710 - INSP
ISO/IEC 17020
Origineel verslag

Verkoop [Afd 8.4.2]

Verslagnummer:
31/25092026/63856/75868/1

Inspectie adres: Steven 3, 9310 Aalst (België)

Bord: Bord 1 #1/1

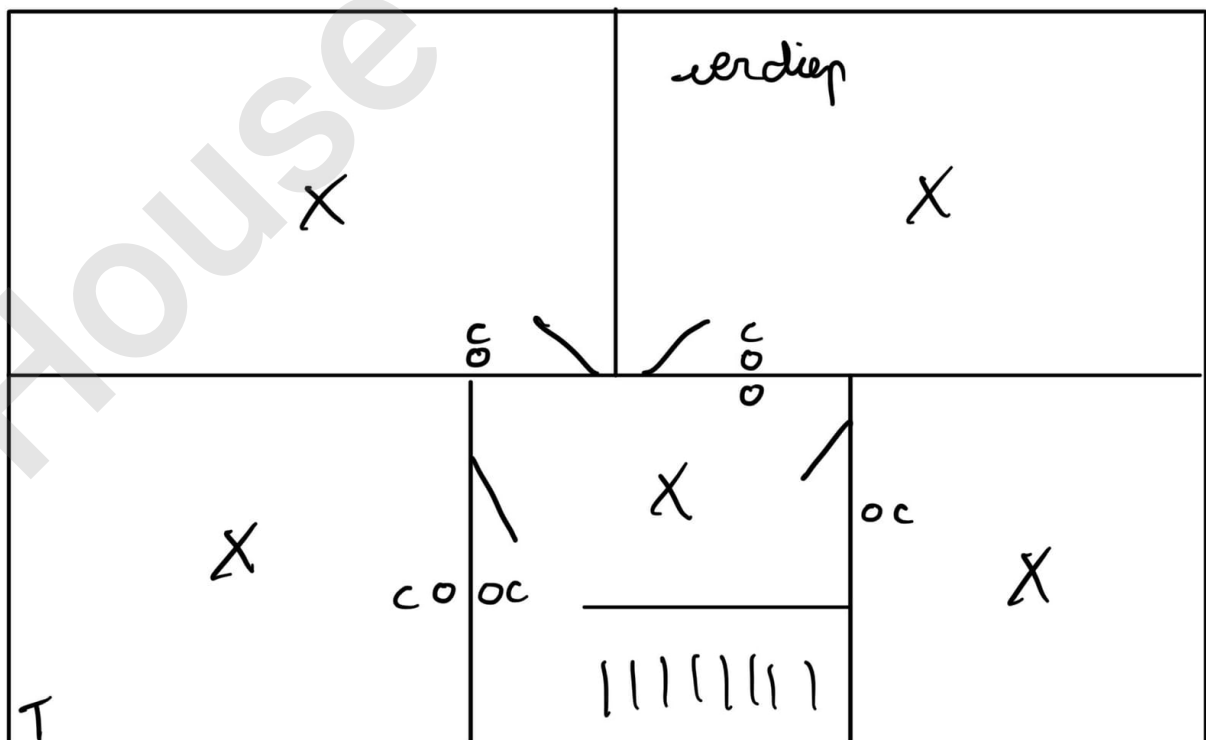
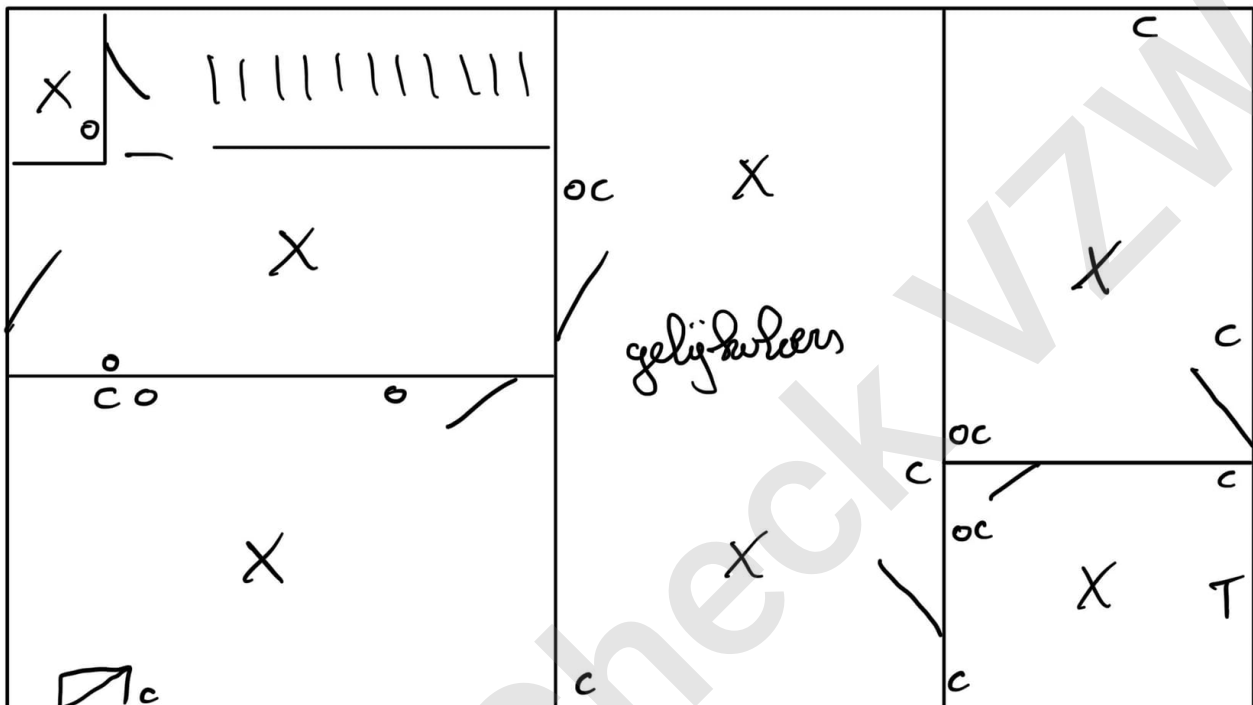
- Het verdeelbord is onvoldoende gemarkeerd. Individuele markering, voedingsspanning en/of gevarendriehoek ontbreken. - oAfd 3.1.3.3; Afd 9.4.1

- Het eendraadschema en situatieplan zijn niet aanwezig. - oAfd 3.1.2.1

- De kringen, de onderbrekingstoestellen en of de beschermingstoestellen zijn niet duidelijk en zichtbaar gekenmerkt. - Afd 3.1.3

- Er ontbreken afdekplaatjes in het elektrisch bord. - Afd 5.2.6; oAfd 4.2.2.3

- Hoofddifferentieelstroombeschermingsinrichting is niet aanwezig. - oAfd 4.2.4.3

- De installatie is niet aangevuld met een differentieelstroombeschermingsinrichting met hoge of zeer hoge gevoeligheid. - oAfd 4.2.4.3

- De kring(en) die stopcontacten bevatten zonder aarding zijn niet beschermd door een differentieelstroombeschermingsinrichting met een hoge of zeer hoge gevoeligheid. - oAfd 8.2.1

- De sectie van de geleiders die stopcontacten voeden alsook de gemengde kringen is niet ten minste 2,5mm². - oAfd 5.2.1.2.; oAfd 5.3.5.2.b

- De onderbreking van kringen is niet conform met de normen en/of verzekeren geen bescherming van minstens gelijkaardig niveau. - Afd 5.3.3

Extra opmerking: O.a. zekeringen van het Type D

- De isolatieweerstand van de installatie is onvoldoende. - oAfd 6.4.5.1

- Het gebruik van kabels van het type VTMB, VTLB en/of VTLmB is verboden in de vaste installatie. - Hfdstk 2.7; Afd 5.2.7; Afd 5.2.9

- De legwijze van kabels van het type VGVB zoals vastgesteld is niet toegelaten. - Hfdstk 2.7; Afd 5.2.7; Afd 5.2.9

- Een of meerdere stopcontacten zijn niet van kinderbeveiliging voorzien. - oAfd 4.2.2.3.b; Afd 8.2.1; Afd 8.2.2

- Stopcontacten, schakelaars en verlichtingsarmaturen van het type "open achteraan" mogen niet op rechtstreeks brandbare materialen geplaatst worden. - oAfd. 4.3.3.5
